CAAC 适 航 指 令

编号: CAD2004-CRJ2-03R1

一. 标题: 防止襟翼系统失效

加拿大庞巴迪公司, CL-600-2B19型支线喷气飞机,序列号从7003到7903。

第二部分

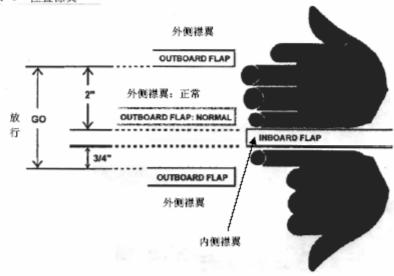
外侧襟翼在起飞位置时放行/不放行标准范围

注意: 1.这些标准适用于任何人的手(不论手的大小) 2.在左翼后缘水平向前看(右侧对称)

如果外侧襟翼位置超出了下面所示"放行"(GO)的范围,需要在下次飞行前按照本指令第 Π 部分进行修理

第三部分

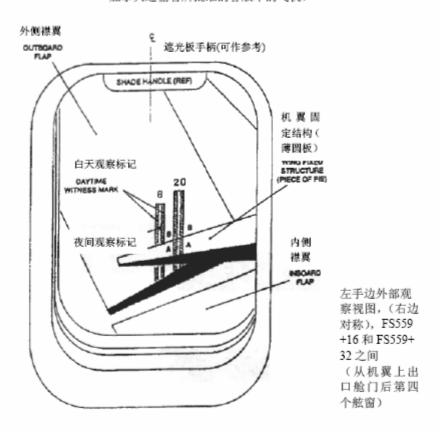
外侧襟翼在 8°或 20°起飞位置时放行/不放行标准范围

- 1. 图示襟翼于 20°位置;如果适用,8°位置类似,使用8°指示条
- 在良好的能见度条件下,检查可以从飞机过道处进行。如果可见度条件仅能 勉强观察(例如凝结的水气,雾,舷窗上的除冰液等),则需要靠近舷窗观察。 夜间,可能需要闪光灯。
- 3. 本检查中, 舷窗"中心区域"是指遮光板手柄垂直下方处。

- A. 通过机翼上出口舱门后第四个舷窗(不包括机翼上出口舱门上的舷窗) 中心观察(参见注3)
- B. 如上图 20°为例所示,如果白天和/或夜间机翼固定结构(薄圆板)上的 指示条(A-A)与外侧襟翼上所选择位置(8°或 20°)相应的指示条(B-B) 完全对齐(align),襟翼则处于起飞的正确位置。
- C. 如果观察标记是否对齐不能确切的加以肯定,那么,在起飞之前,根据 本指令附录第一部分和第二部分进行襟翼外部检查(从飞机外部)
